Ministero della cultura

SOPRINTENDENZA SPECIALE PER IL PIANO NAZIONALE
DI RIPRESA E RESILIENZA

Oggetto [ID_VIP: 7380] LOMBARDORE – SAN BENIGNO CANAVESE (TO) – Realizzazione di un impianto fotovoltaico della potenza di 18,77 MW e delle opere di connessione alla RTN da realizzarsi nei comuni di Lombardore e San Benigno Canavese, in località Poligono. Procedura riferita alla VIA, ai sensi dell'art. 23 del D. Lgs. 152/2006. Proponente: Ecopiedmont 1 S.r.l.
Parere tecnico istruttorio della Soprintendenza speciale per il piano nazionale di ripresa e resilienza.

Stralcio Tavola 01_T13 – Sovrapposizione PPR – Nel cerchio rosso la porzione di impianto interferente con i territori coperti da boschi e foreste (art.142, co. 1, lettera g).

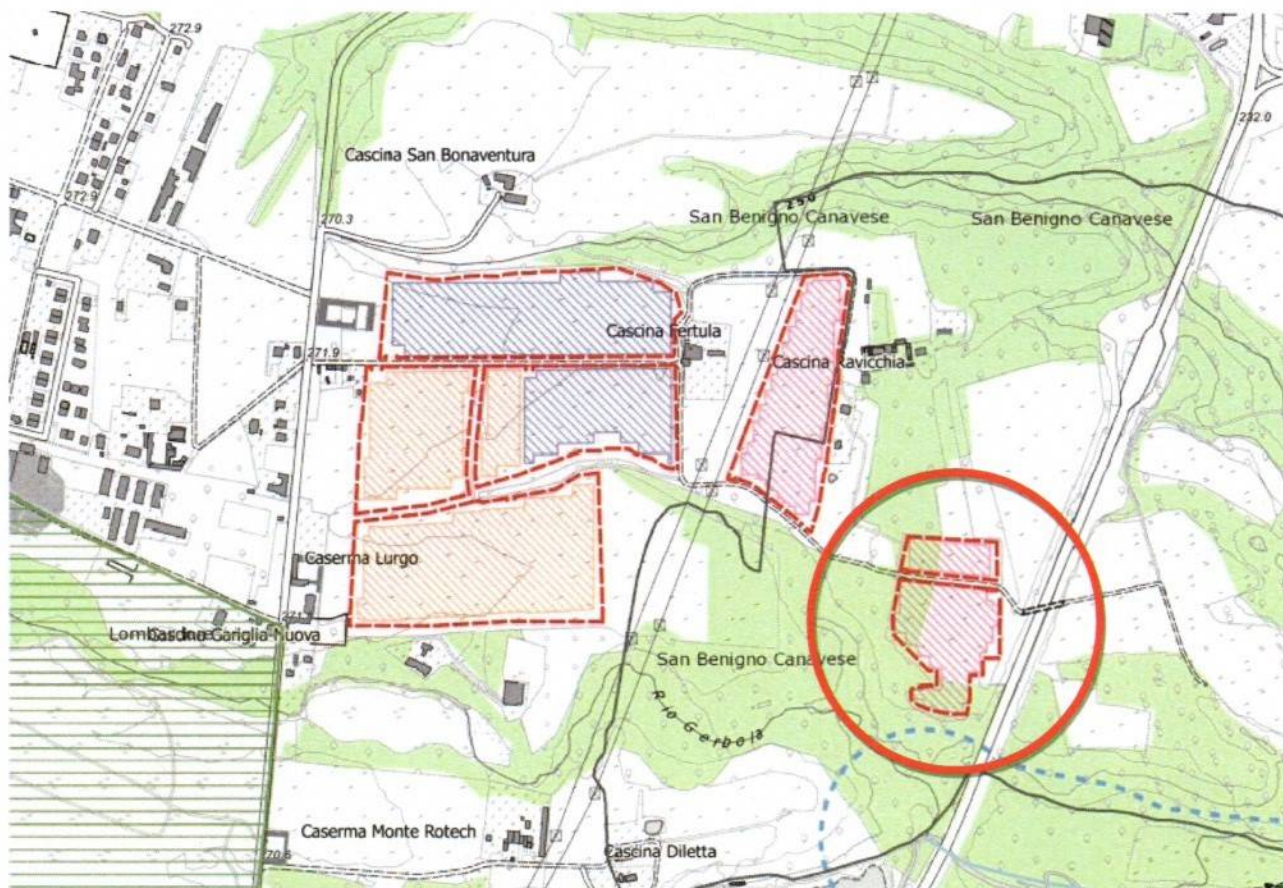
VISTI gli elaborati redatti dalla Società proponente (cfr. elaborati con codici 01_T13, 01_T14, 01_T07 a, b, c) atti a verificare l'eventuale interferenza del progetto in parola e delle relative opere annesse, con le aree boscate esistenti, sottoposte a vincolo ai sensi dell'art. 142, co. 1 lett.g) del D.Lgs. 42/2004, e che le tavole elaborate non risultano comprendere le relative opere accessorie e complementari come richiesto, come si evince dall'immagine sotto riportata.

- b. per quanto attiene la **porzione di impianto individuato come "S. Benigno 1"**, ovvero il lotto posizionato più ad est, il quale risulta interferire con area vincolata ai sensi dell'articolo 142 lettera g) del D.lgs.42/2004, si richiede di **disporre i pannelli fotovoltaici al di fuori della perimetrazione delle aree boscate**, così come definita dalla Tavola P2 – Beni Paesaggistici del PPR ;

Stralcio dell'elaborato Percezione Visiva – Il Retino grigio con contorno tratteggiato in rosso evidenzia le superfici di visibilità, in arancione l'indicazione del tracciato della SP 267.

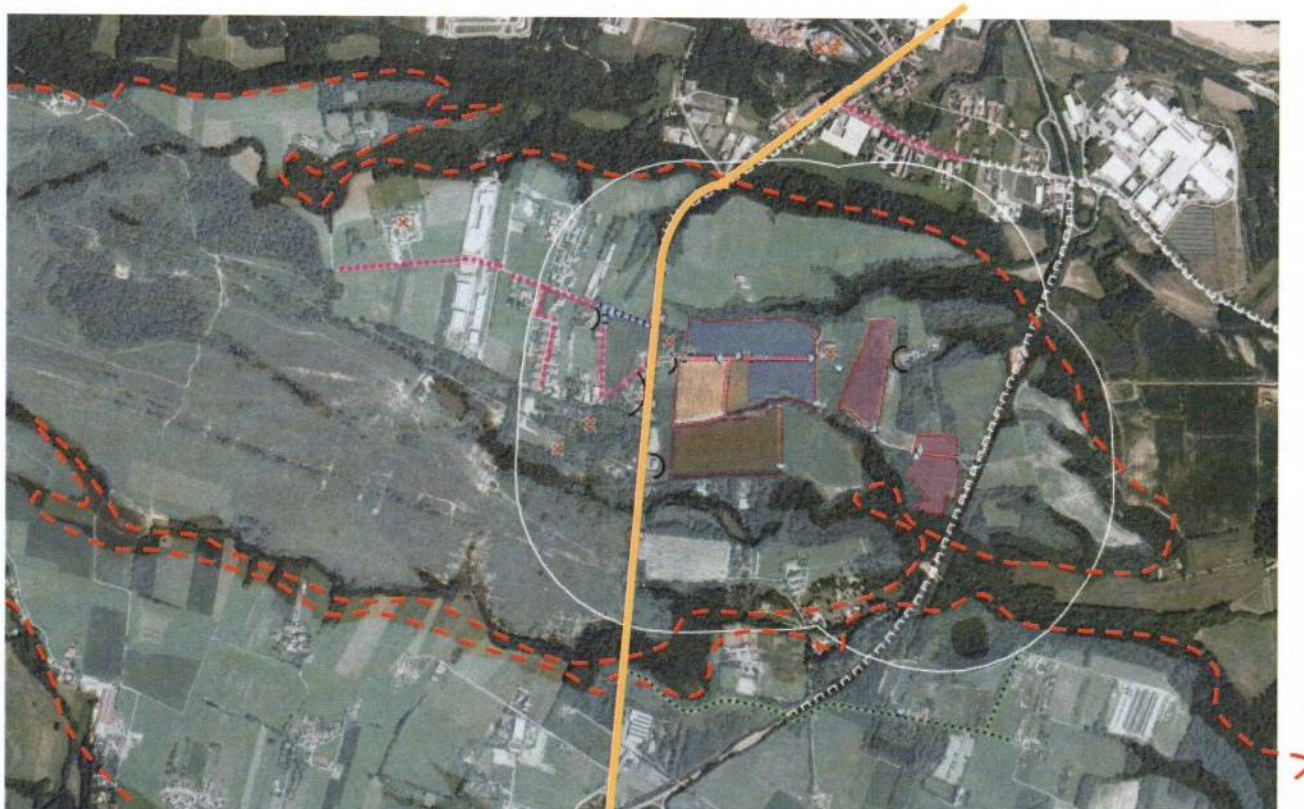
CONSIDERATO che, rispetto a quanto sopra riportato e alle valutazioni di coerenza con le previsioni e prescrizioni del suddetto Piano paesaggistico regionale, lo studio di inserimento paesaggistico redatto dal Proponente (cfr. elaborato con codice SIP - 03_06) non evidenzia in maniera esaustiva le modificazioni che il progetto di cui trattasi genera nell'area di cui trattasi che mantiene ancora piuttosto integri i propri caratteri storici e morfologici. Inoltre nella carta della Percezione visiva (cfr. elaborato con codice 04_T_06), appare evidente la continuità morfologica dell'area su cui insiste il progetto dell'impianto con l'area protetta della Riserva naturale della Vauda, seppur, in quel contesto, parzialmente interrotta dalla SP267 e dall'edificato sparso ad essa adiacente.

Immagine tratta dalla relazione di Verifica preventiva dell'interesse archeologico; fig. 16, gli allineamenti individuati (in verde), in viola la griglia teorica e in rosso l'ingombro dell'impianto di progetto.

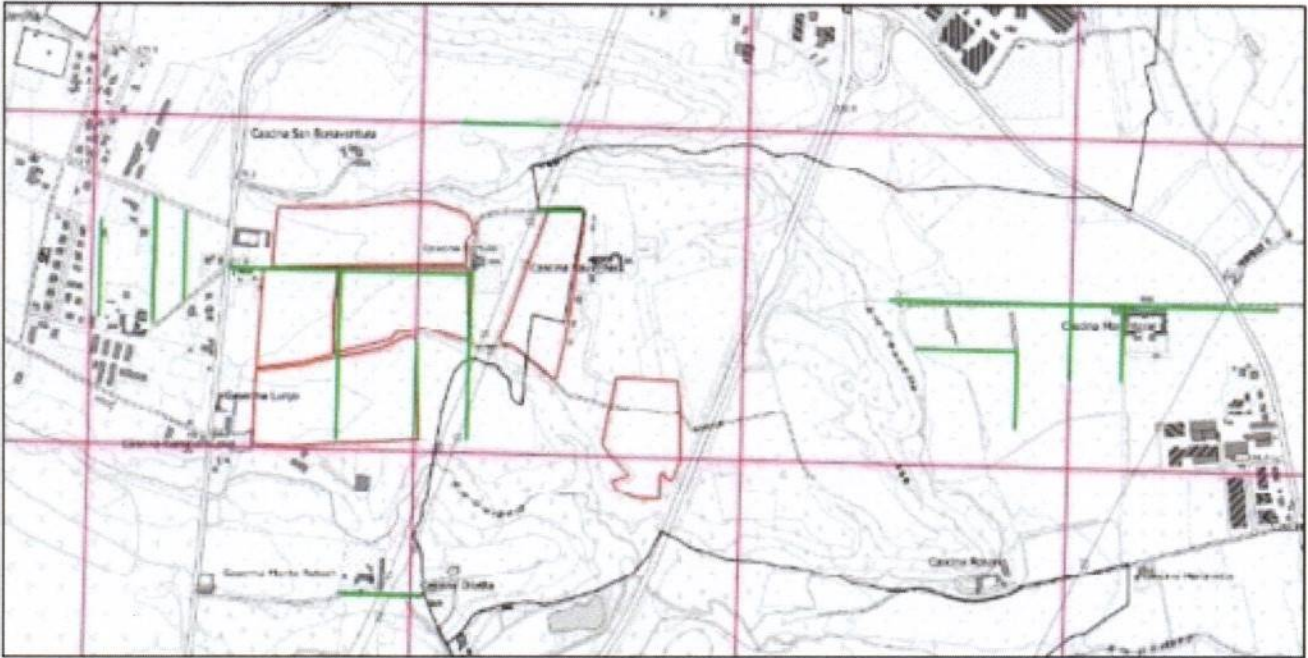
storiografiche sulle partizioni agrarie e gli itinerari stradali del territorio in oggetto, hanno evidenziato come il territorio di Lombardore e S. Benigno Canavese fosse afferente al sistema di Centuriazione di Augusta Taurinorum, il cui confine con quello di Ivrea (Eporedia) è chiaramente individuabile nel torrente Orco e che *“La maglia della centuriazione è oggi ancora visibile in alcune tracce “fossili” conservate nel paesaggio, come canali, strade campestri, suddivisioni particellari. La centuriazione determinò certamente anche il costituirsi di una fitta rete di strade secondarie/interponderali che, appoggiandosi alla maglia costituita da cardì e decumani, ricalcavano le limitationes delle centurie e univano i diversi fondi: sentieri e viottoli acciottolati portavano dagli insediamenti alla campagna, mentre percorsi più importanti collegavano i singoli abitati”*.

Immagine tratta dalla relazione di *Verifica preventiva dell'interesse archeologico*; fig. 11. Nel cerchio arancione, la Cascina Campeggio, nel cerchio azzurro la Cascina Fertula.

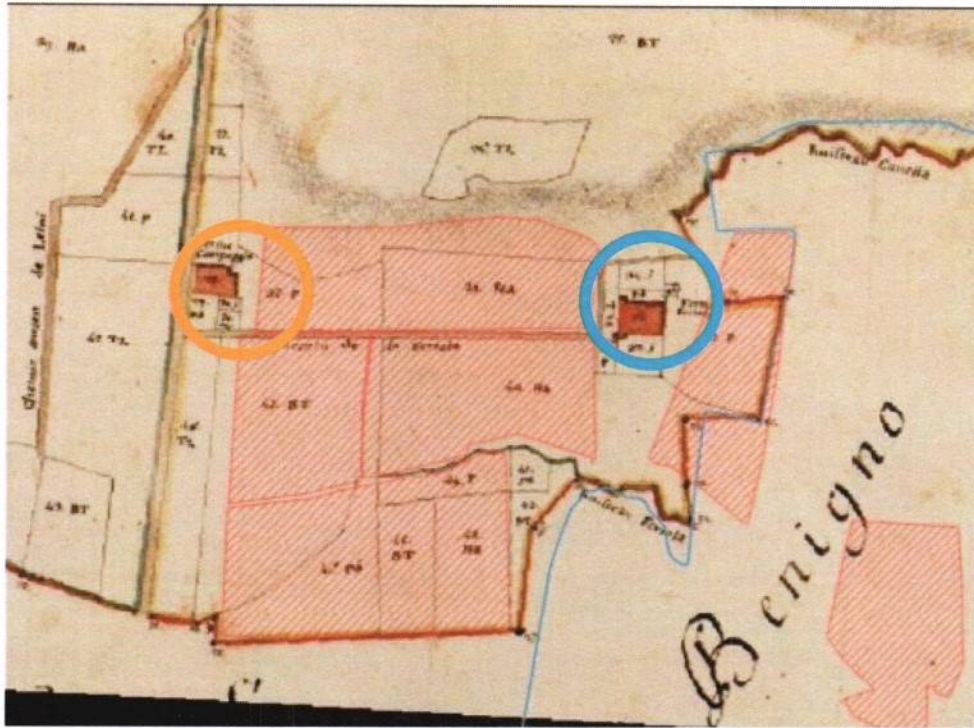
CONSIDERATO che, come evidenziato nella Relazione della VPIA l'area di intervento mantiene ancora i segni della centuriazione romana, in particolare la strada che conduce alla Cascina Fertula, interessata da due corsi d'acqua (rio Gerbola a Sud, rio Cannetta a Nord) visibili dall'ortofoto. La Cascina Fertula, localizzata al termine della strada lungo la quale si svilupperà l'impianto fotovoltaico, come descritta dallo stesso Proponente, si configura come: *“...un insediamento rurale di vecchio impianto, un tempo Ospizio dei Minori Osservanti, fondato dalla famiglia Campeggio e nel fabbricato è compresa la cappella barocca della Madonna del Rosario ...”*. (cfr. pag.24).

Immagine di progetto.

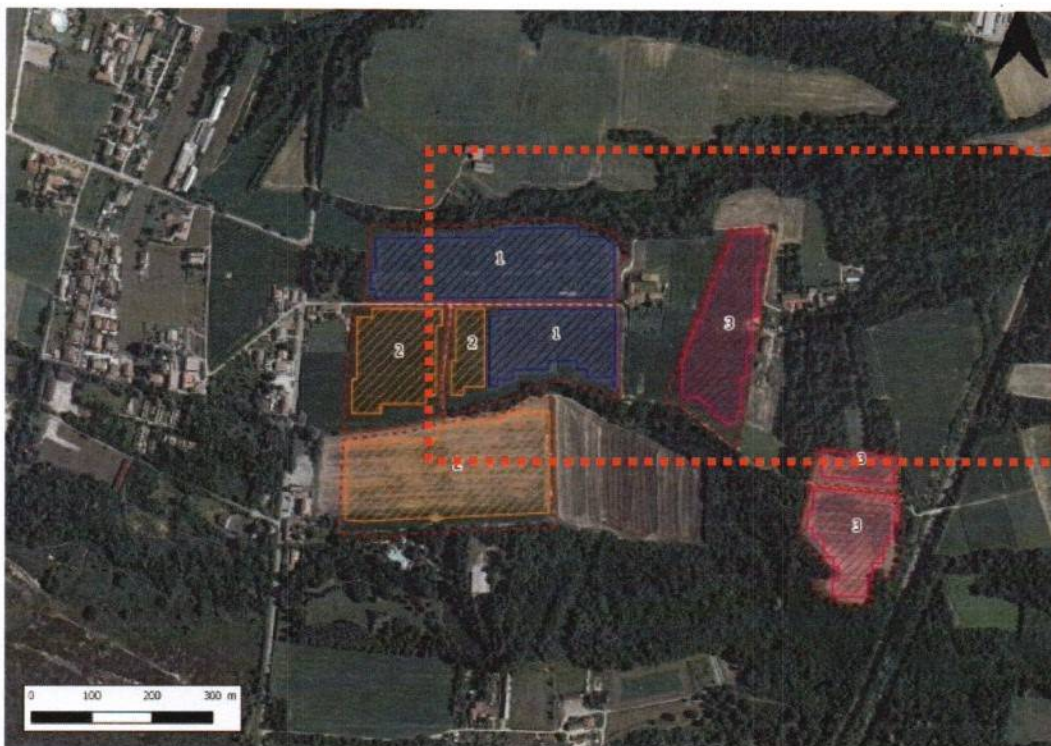
CONSIDERATO che, per quanto attiene la tutela del contesto di riferimento, la disposizione di una porzione dell'impianto fotovoltaico compresa e immediatamente prossima alle Cascine Fertula e Ravicchia (cfr. parte tratteggiata nell'immagine che segue) costituisce, a parere della Scrivente, un elemento di forte discontinuità della percezione visiva delle cascine, e che la stessa reversibilità dell'impianto di cui trattasi, non costituisce comunque garanzia di ripristino dello stato dei luoghi, dato lo spazio temporale previsto a medio termine (attività trentennale); a ciò si aggiunge il fatto che, lo stesso apparato vegetale utilizzato per mitigare la visibilità dell'impianto, contribuisce al contempo a celare le cascine che risulterebbero quindi relegate rispetto al contesto agricolo su cui insistono.

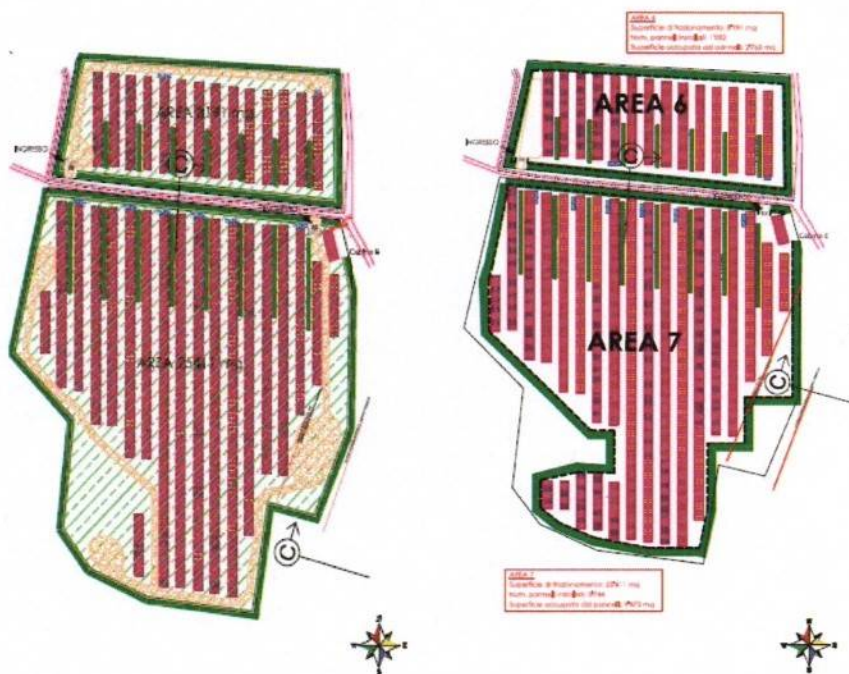
PRESO ATTO del fatto che gli elaborati progettuali di cui alla documentazione integrativa redatta dal Proponente, riportano una modifica della perimetrazione e della disposizione dei pannelli fotovoltaici per il comparto denominato "S.Benigno1", (ovvero per il lotto posto più ad est dell'intero l'impianto), tuttavia da una disamina della Scrivente rispetto alla perimetrazione delle aree boscate, risulterebbe ancora persistere la sovrapposizione dell'impianto con le aree vincolate di cui all'art. 142, co. 1, lett. f) del D. Lgs. 42/2004.
